令和4年度第3四半期安全実績PIデータの修正前後表（敦賀発電所2号機）

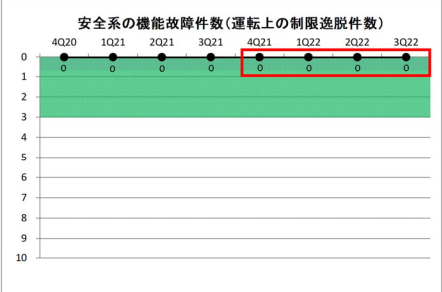
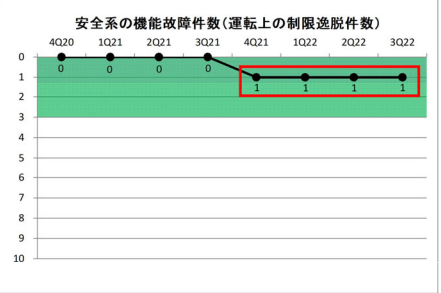
白	>3.4%																																																																																																																															
黄	>6.8%																																																																																																																															
赤	設定なし																																																																																																																															
<p style="text-align: center;">安全系の使用不能時間割合 (非常用交流電源)</p>	<p style="text-align: center;">安全系の使用不能時間割合 (非常用交流電源)</p>	2022年1月の敦賀発電所2号機Aディーゼル発電機の運転上の制限の逸脱を反映した。

評価	#N/A	#N/A	#N/A	#N/A	#N/A	#N/A	#N/A	#N/A																																																																																																																								
	4Q20	1Q21	2Q21	3Q21	4Q21	1Q22	2Q22	3Q22																																																																																																																								
LCO逸脱時間の合計	0	0	0	0	23	0	0	0																																																																																																																								
臨界時間数	0	0	0	0	0	0	0	0																																																																																																																								
過去12四半期のLCO逸脱時間の合計	0	0	0	0	23	23	23	23																																																																																																																								
過去12四半期の臨界時間数の合計	0	0	0	0	0	0	0	0
